## 改善箇所説明図

### 基準不適合発生箇所

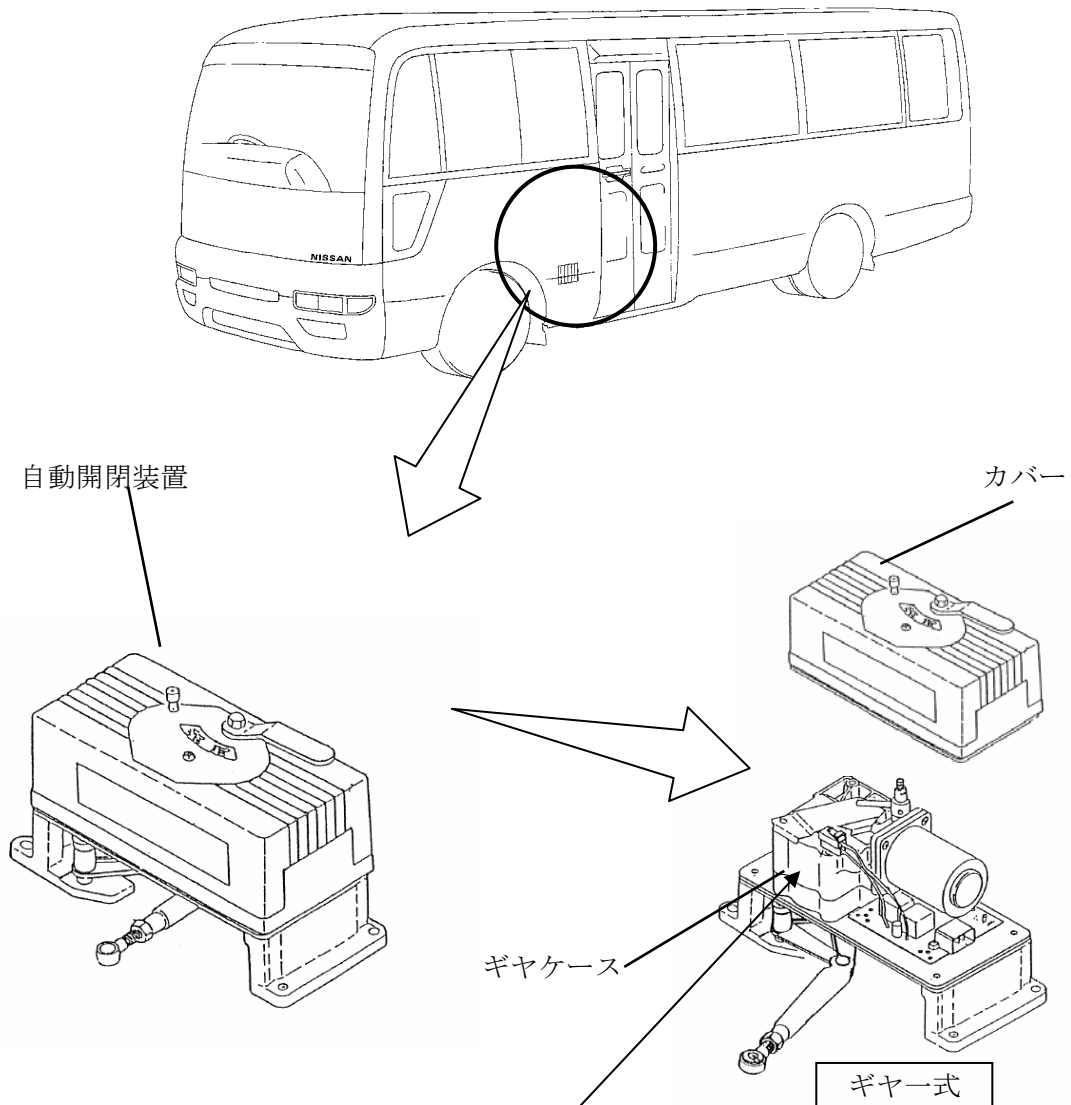
2枚折戸式自動ドア付車において、自動開閉装置のギヤケースの加工が不適切なため、ギヤケースの強度が不足しているものがあり、ドアの自動開閉操作の繰り返しにより、ギヤケースが破損するものがある。そのため、そのまま使用を続けると、自動開閉状態ではドアがガタつき、閉じた状態を保持できなくなり、最悪の場合、走行中にドアがわずかに開くおそれがある。

全車両、当該ギヤー式を対策品と交換する。

識別：銀色のシールをモデルナンバープレートの右横に貼り付ける。
